**AVIS RELATIF A LA PROTECTION
CONTRE LES EVENTUELS EFFETS NOCIFS ET NUISANCES
PROVOQUES PAR LES RAYONNEMENTS NON IONISANTS
GENERES PAR DES ANTENNES EMETTRICES STATIONNAIRES**

Commune : NAMUR - Exploitant : PROXIMUS

Référence exploitant : 81SLZ_00

Rapport n° 1320 / 2023

Figure 1 : Vue en plan des lieux de séjour et des points de contrôle

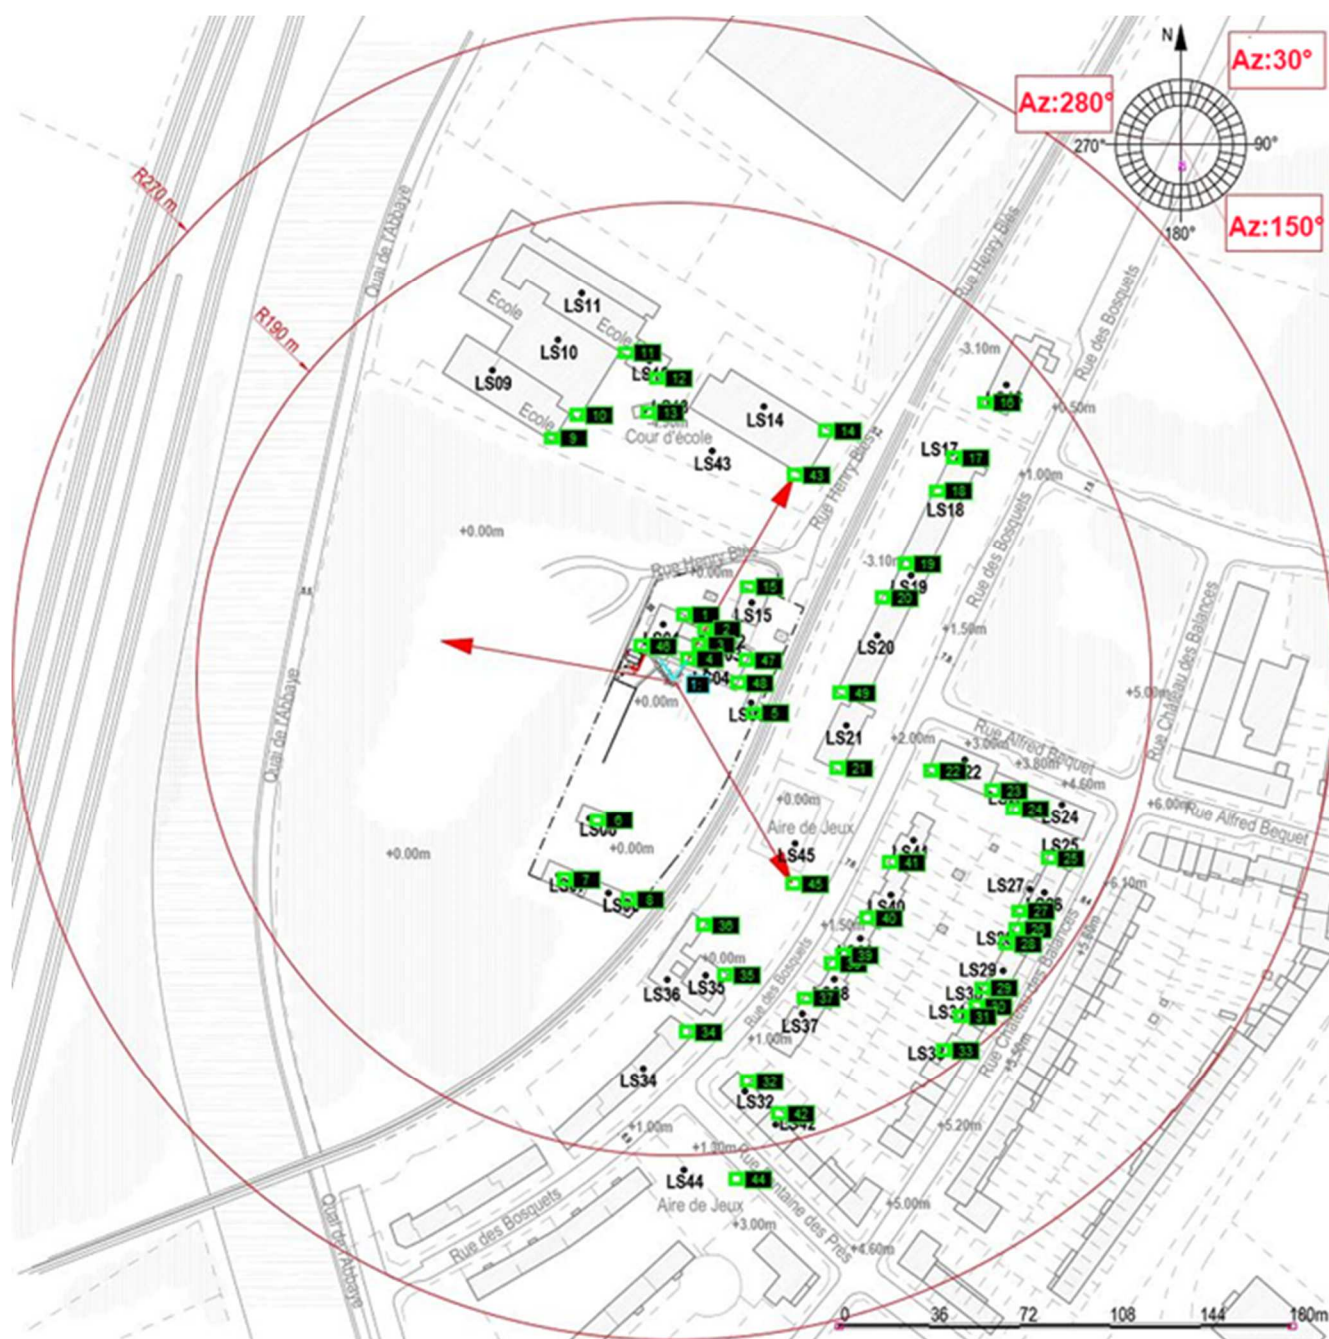
Les fréquences d'émission, la puissance rayonnée par chacune des antennes et leur gain permettent de déterminer le rayon de la zone à analyser. Tout dépassement de la limite par installation est exclu en dehors de cette zone. Le tableau 2 reprend les 35 LS² pour lesquels l'indice d'exposition est le plus élevé. Les différentes colonnes indiquent :

- le numéro du point de contrôle repris sur un des plans de la figure 1;
- le numéro du LS dans lequel se trouve le point de contrôle de la 1^{ère} colonne ;
- l'atténuation d'obstacle prise en compte pour le calcul de l'indice d'exposition dans le LS ;
- le résultat du calcul de l'indice d'exposition.

N° point de contrôle	LS	Atténuation (dB)	Indice d'exposition relatif à la limite par installation IE_i
21	LS21	3,0	0,253
40	LS40	3,0	0,171
39	LS39	3,0	0,168
38	LS38	3,0	0,168
37	LS37	3,0	0,145
41	LS41	3,0	0,136
20	LS20	3,0	0,131
18	LS18	3,0	0,105
22	LS22	3,0	0,083
34	LS34	3,0	0,079
16	LS16	3,0	0,077
32	LS32	3,0	0,076
33	LS33	3,0	0,076
35	LS35	3,0	0,071
44	LS44	0,0	0,065
49	LS49	3,0	0,061
42	LS42	3,0	0,059
23	LS23	3,0	0,056
31	LS31	3,0	0,053
30	LS30	3,0	0,053
17	LS17	3,0	0,052
24	LS24	3,0	0,050
29	LS29	3,0	0,050
28	LS28	3,0	0,049
27	LS27	3,0	0,047
26	LS26	3,0	0,045
25	LS25	3,0	0,034
45	LS45	0,0	0,024
12	LS12	3,0	0,020
43	LS43	0,0	0,019
15	LS15	3,0	0,015
11	LS11	3,0	0,014
9	LS09	3,0	0,010
3	LS03	3,0	0,010
2	LS02	3,0	0,007

En ce qui concerne les antennes de l'installation mentionnées dans le tableau 1, la distance maximale à laquelle la limite pourrait être atteinte, à l'extérieur, est égale à 77,9 m. S'il n'y a pas de LS à une distance inférieure, les antennes respectent forcément la limite d'immission.

Dans le cas des LS situés à l'intérieur des bâtiments, une atténuation d'obstacle est prise en compte et il en résulte que la distance maximale à laquelle la limite pourrait être atteinte se réduit à 55,2 m.

Figure 2 : Vue en plan des installations d'antennes dans un rayon de 300 mètres autour de l'installation faisant l'objet de la demande d'avis

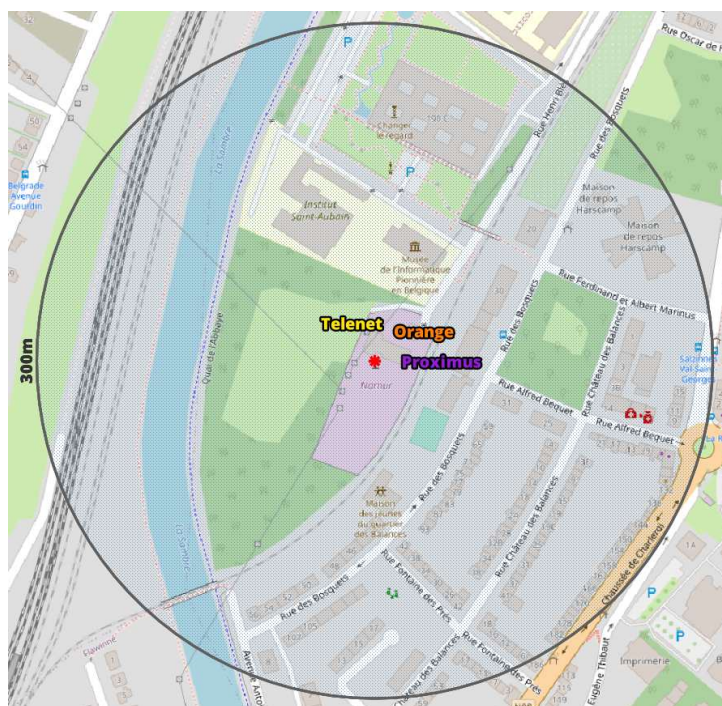
Le plan en projection verticale de la figure 2 indique la localisation des antennes actives éventuelles visées par le décret et situées dans un rayon de 300 mètres autour de l'installation référencée dans le paragraphe 2. Les données de localisation de ces antennes et les avis correspondant sont accessibles via le cadastre en ligne des antennes émettrices stationnaires⁶.

Compte tenu du nombre d'installations localisées dans la figure 2, il apparaît que l'intensité du rayonnement électromagnétique généré, dans les lieux de séjour situés à proximité de l'installation référencée dans le paragraphe 2, par l'ensemble des antennes émettrices stationnaires de l'ensemble des exploitants du même site d'antennes émettrices stationnaires respecte la limite fixée à l'article 4, § 2 du décret.
